Il presente documento contiene le **Osservazioni allo Studio di Impatto Ambientale** elaborato per il progetto di “Modifica dell'impianto per il recupero dei rifiuti non pericolosi - DDP 48/2012 del 17.02.2012”.

Tali osservazioni sono redatte ai sensi dell'art.24 del D.Lgs 152/06 e ss.mm.ii. e affrontano le questioni che si ritengono più rilevanti dal punto di vista ambientale, in particolare le acque sotterranee e il traffico di mezzi pesanti.

La Ditta Mosole S.p.A. gestisce l'impianto di recupero di rifiuti non pericolosi, in particolare di rifiuti di fresato, ubicato in comune di Spresiano entro l'ambito di cava denominata "Borgo Busco".

Estratto della "Carta Freatimetrica Provinciale dei Deflussi di Magra" della Provincia di Treviso. (Fonte Relazione geologica)
Ambito di potenziale contaminazione della falda proveniente dall'impianto (nostra elaborazione)

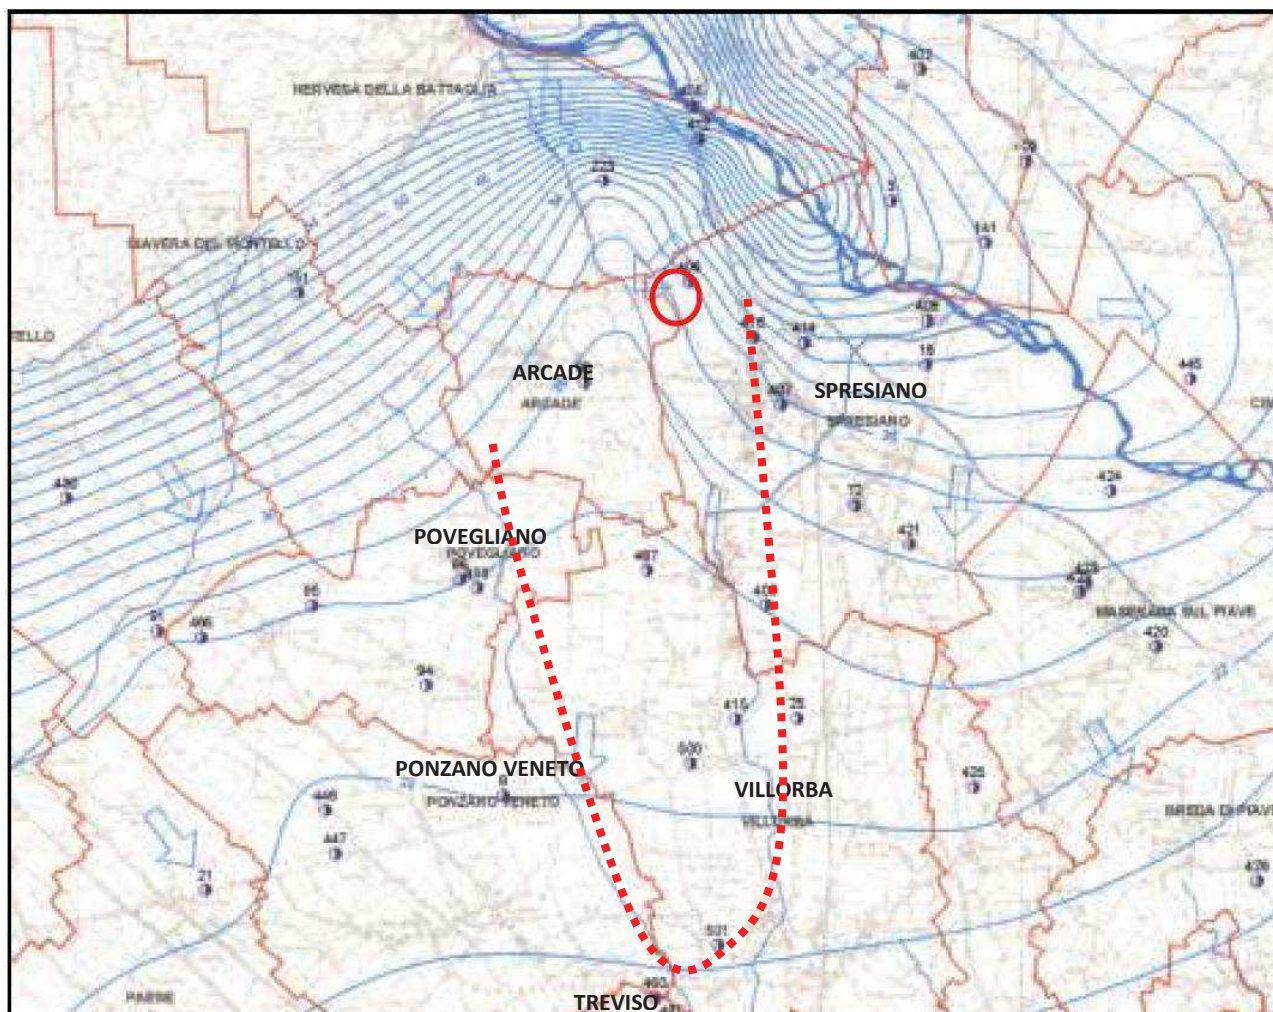
Seguendo l'andamento della falda, indicata nella Carta Freatimetrica sopra riportata, è possibile identificare la parte di territorio la cui falda potrebbe essere oggetto di contaminazione in caso di infiltrazione di sostanze inquinanti nell'area di progetto (ambito tratteggiato in rosso).

Anche se la falda presente nel territorio di Spresiano difficilmente può essere investita da inquinanti provenienti dalle attività previste dal progetto previsto nella cava "Borgo Busco", visto l'andamento della stessa, diversamente si può dire per i comuni di Povegliano, Villorba, Ponzano Veneto e Treviso, nel cui territorio sono presenti falde acquifere da sottoporre a tutela e sono presenti numerosi pozzi pubblici, come indicato nell'allegato E2 delle NTA del PTA.

Estratto tavola B04ter: Stato di progetto – Planimetria (nostra elaborazione Particolare raccolta e trattamento acque)

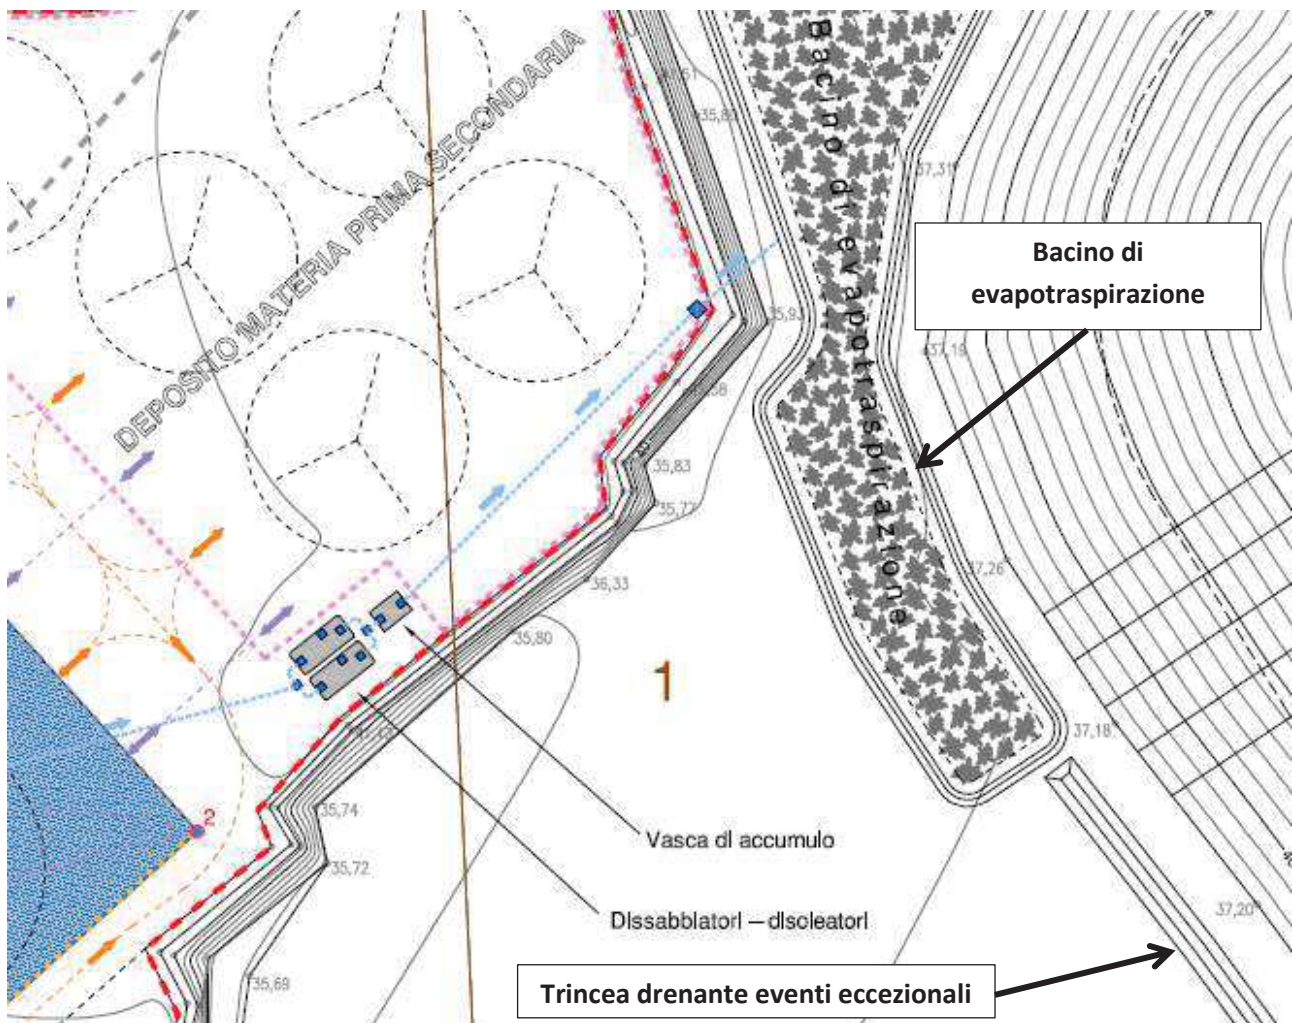
Ciò premesso si osserva che il progetto prevede una trincea disperdente con funzione di "troppo pieno" la cui entrata in funzione è prevista in condizioni estreme, ovvero nel caso di eventi più intensi di quelli per cui è stato dimensionato il bacino (Tr 50 anni e durata di un'ora).

Tuttavia alla luce anche delle modificazioni climatiche (aumento della piovosità) sarebbe necessario proporre che il dimensionamento di detto bacino sia dimensionato per un Tr di 100 anni e per la durata di un'ora.

A tutela dell'ambiente si propone che il dimensionamento del bacino sia effettuato considerando come evento di riferimento un Tr di 100 anni e la durata di un'ora.

Andamento delle pendenze in relazione alle quote indicate nella tavola B03 bis "Stato di progetto – Planimetria del contesto estrattivo 'Borgo Busco' con il nuovo impianto" (nostra elaborazione)

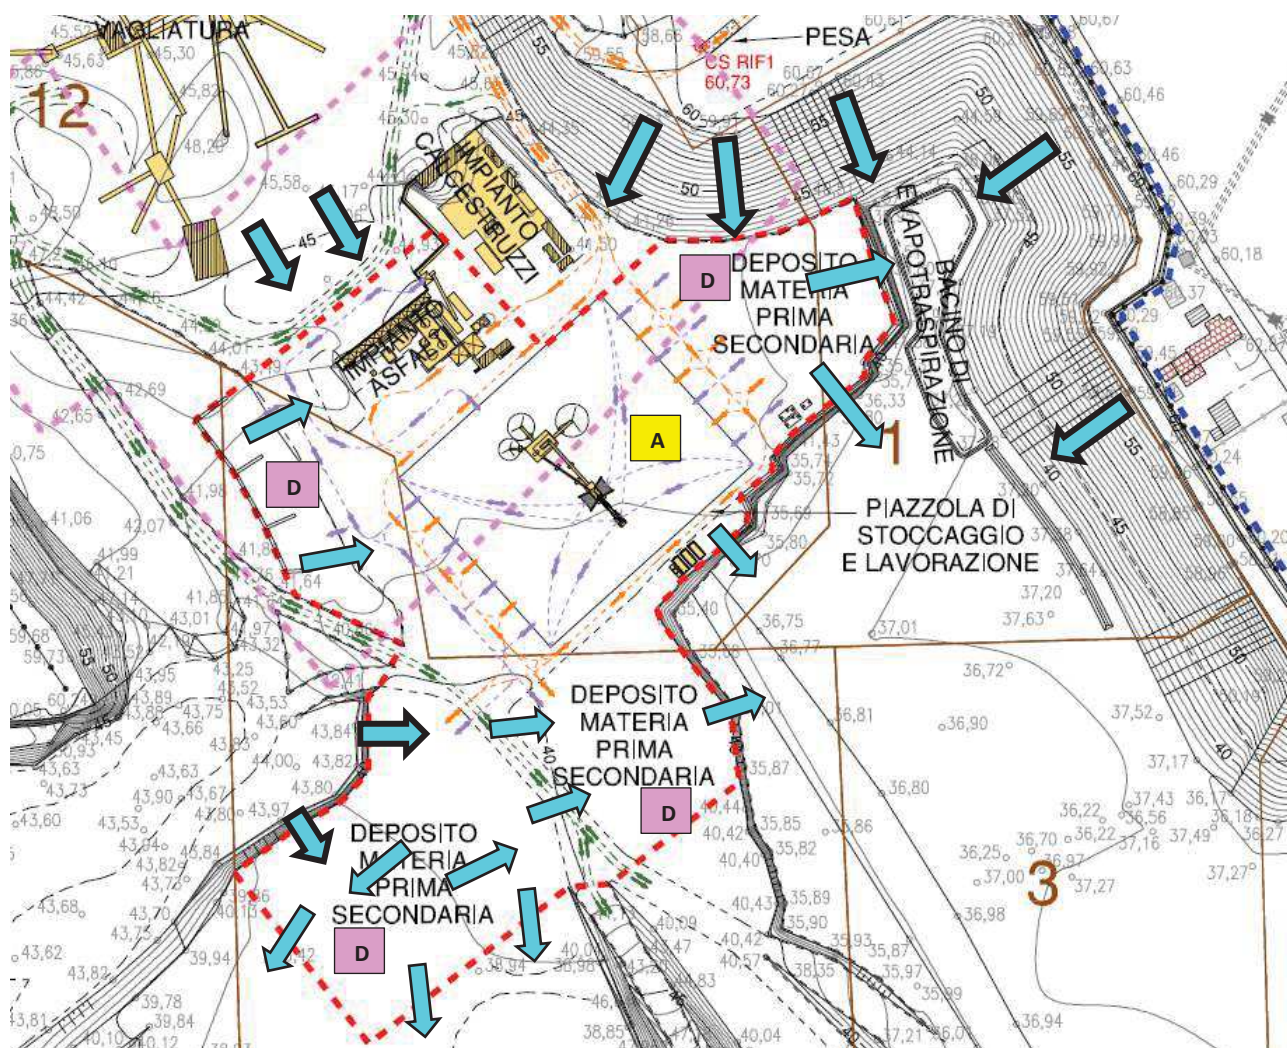
Nella seguente figura (tavola di progetto con quote) si descrive l'andamento delle pendenze tenendo conto che il substrato è altamente permeabile, tuttavia è opportuno verificare la possibilità di fenomeni di dilavamento, in caso di evento di pioggia intensa, della stessa piazzola nella quale sono depositati i rifiuti.

Per quanto riguarda le acque meteoriche esterne alle aree di deposito e lavorazione (Zona A), si ritiene che debbano essere adeguatamente regimate.

Estratto tavola B04bis: Stato di progetto – Planimetria. Particolare zone di lavorazione e percorsi mezzi e nostra elaborazione

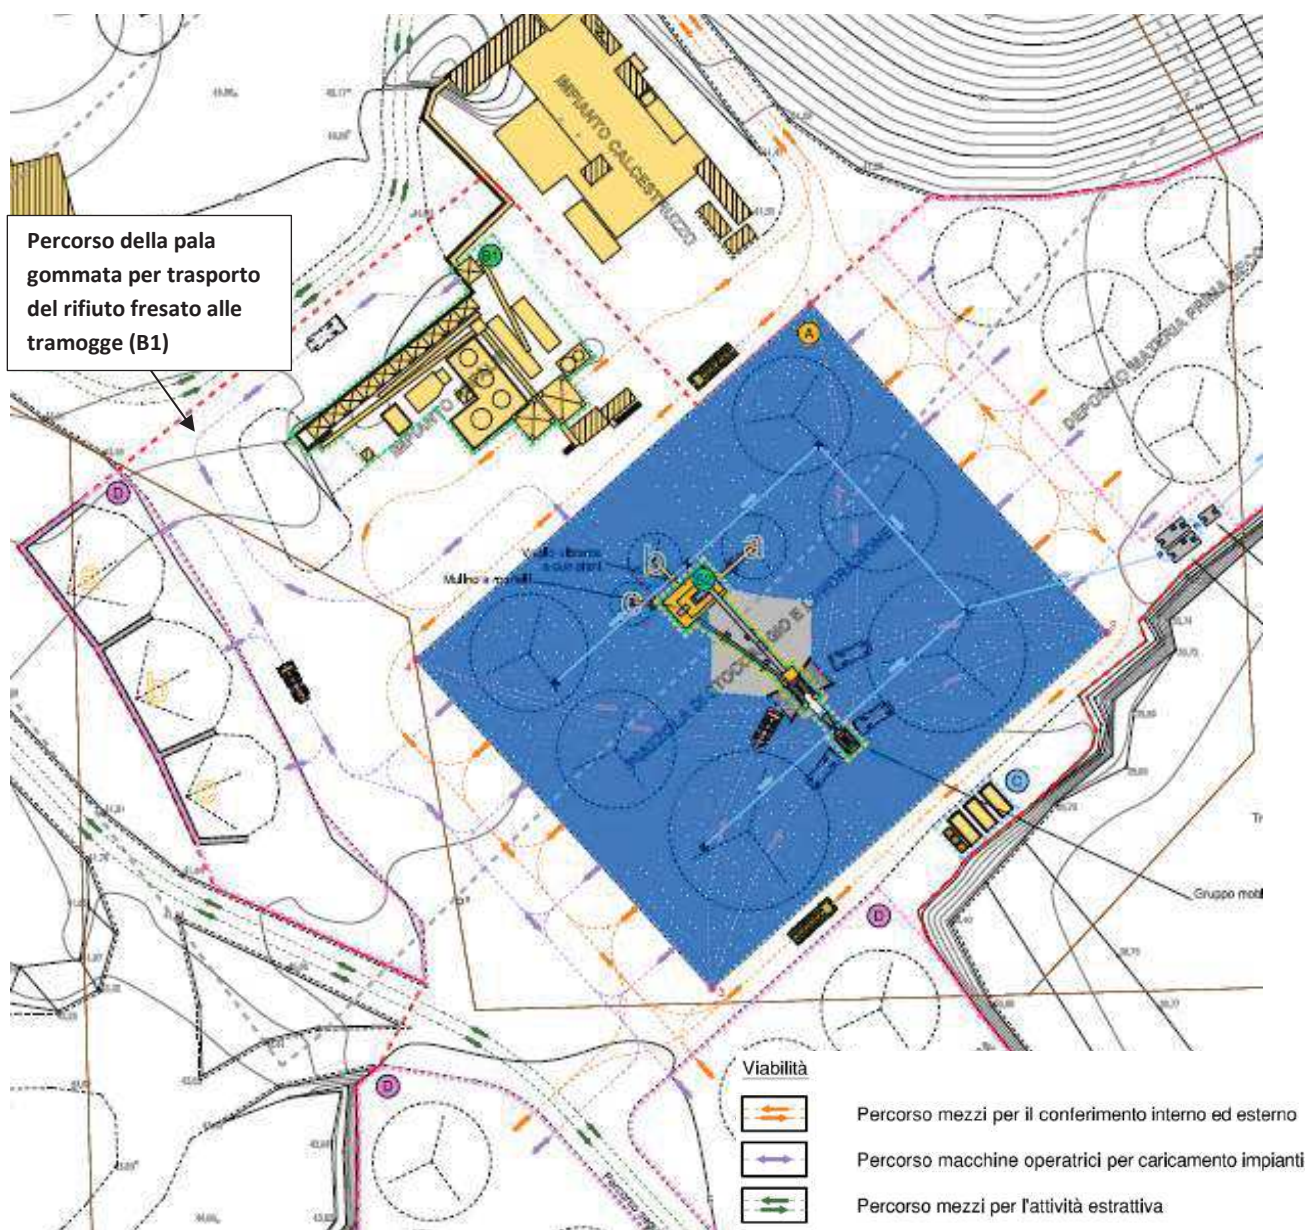
I percorsi dei mezzi (camion e pale gommate), come presentati nella tavola di seguito riportata, avvengono tutt'intorno alla piazzola di conferimento dei rifiuti, in area non impermeabilizzata.

Il continuo passaggio tra la piazzola e l'area non impermeabilizzata comporta un potenziale trasferimento di polveri e fanghi su un terreno estremamente permeabile in quanto fondo di cava.

Si ritiene pertanto che sia necessario ampliare la zona impermeabilizzata (zona A) per contenere anche i percorsi dei mezzi di conferimento e delle macchine operatrici e nel punto di uscita installare un impianto di lavaggio delle ruote.

In particolare si fa presente che il rifiuto fresato accumulato in piazzola (Zona A) può essere prelevato dalla pala gommata e immesso direttamente nelle tramogge dell'impianto di produzione conglomerato bituminoso (B1).

La pala che trasporta questo rifiuto può portare al di fuori dell'area impermeabilizzata contaminanti attraverso le gomme, può rilasciare polveri e fanghi dalla pala stessa nel percorso che deve effettuare per raggiungere le tramogge. Pertanto è opportuno che il percorso venga impermeabilizzato e dotato di gestione delle acque meteoriche.

- si ritiene necessario ampliare la zona impermeabilizzata per contenere anche i percorsi dei mezzi di conferimento e delle macchine operatrici;
- si ritiene necessario installare nel punto di uscita dalla zona A un impianto di lavaggio delle ruote allo scopo di prevenire dispersioni di inquinanti nel suolo e nelle acque sotterranee;

- è opportuno che il percorso dei mezzi (pale gommate) che trasportano il rifiuto fresato dalla Zona A alle tramogge dell'impianto di produzione conglomerato bituminoso (B1), venga impermeabilizzato e dotato di gestione delle acque meteoriche;

Sistemi urbani nell'intorno dell'impianto (nostra elaborazione)

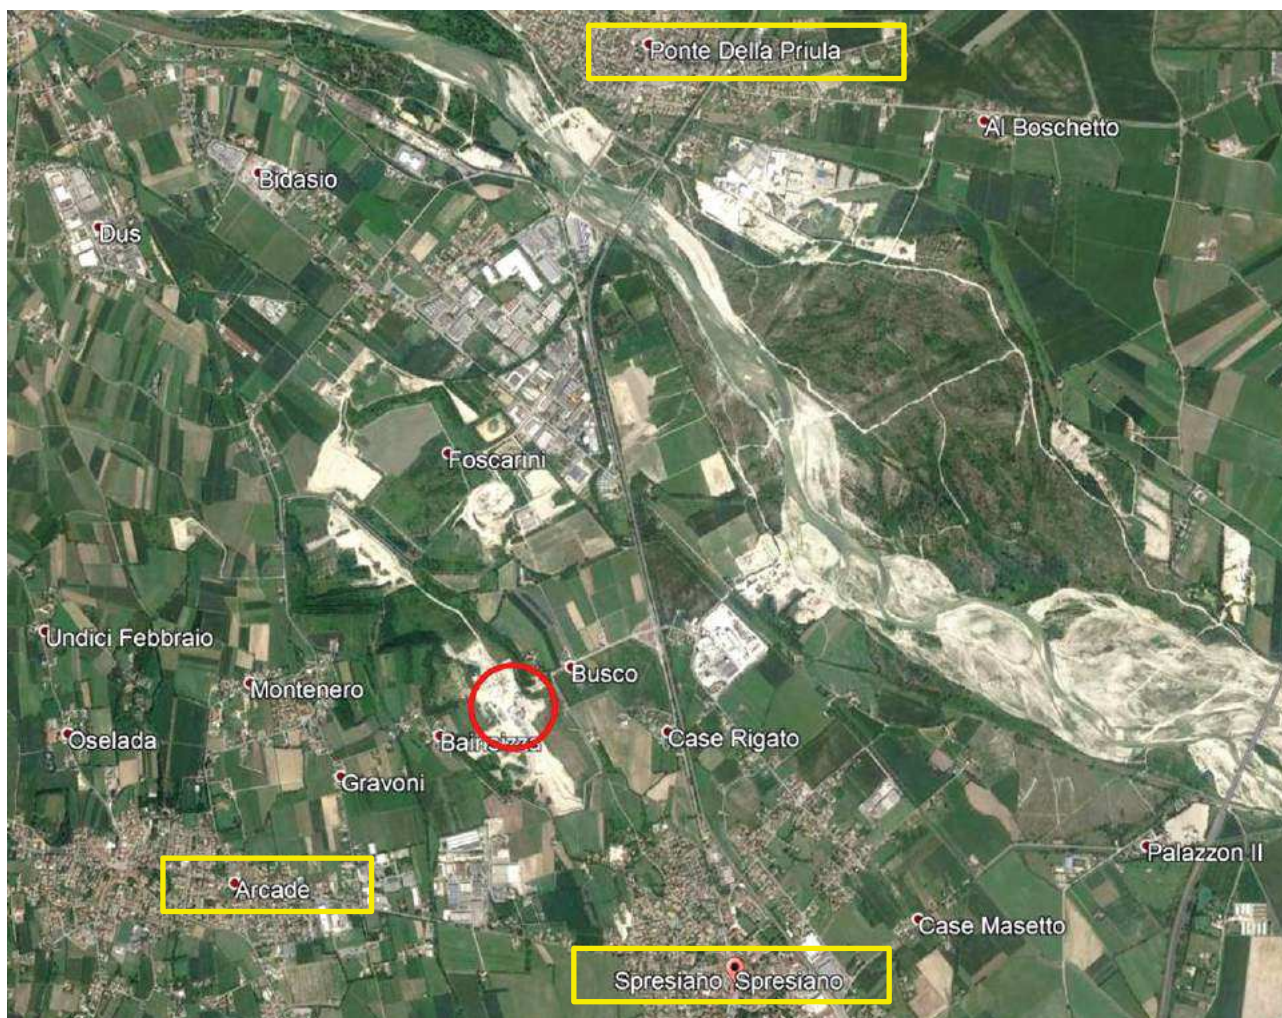
Per quando riguarda l'analisi ambientale i dati di traffico utilizzati dal SIA sono quelli pubblicati nel Piano Territoriale di Coordinamento Provinciale e si riferiscono a un periodo compreso tra l'anno 2000 e l'anno 2004, quindi ormai datati e non più rappresentativi dello stato di fatto.

L'analisi prodotta inoltre non mette in luce quali siano le attuali situazioni di criticità trasportistica tenuto conto che la circolazione di mezzi pesanti avviene anche all'interno di centri urbani presenti nell'intorno geografico dell'impianto.

È opportuno che venga esplicitata in modo più chiara la stima della movimentazione dei mezzi prodotta dal progetto.

Si ritiene necessario integrare il SIA con uno *Studio di impatto viabilistico* e con le relative *Valutazioni di impatto acustico e di inquinamento atmosferico*, elaborato coinvolgendo un ambito geografico vasto esterno al sito di progetto.
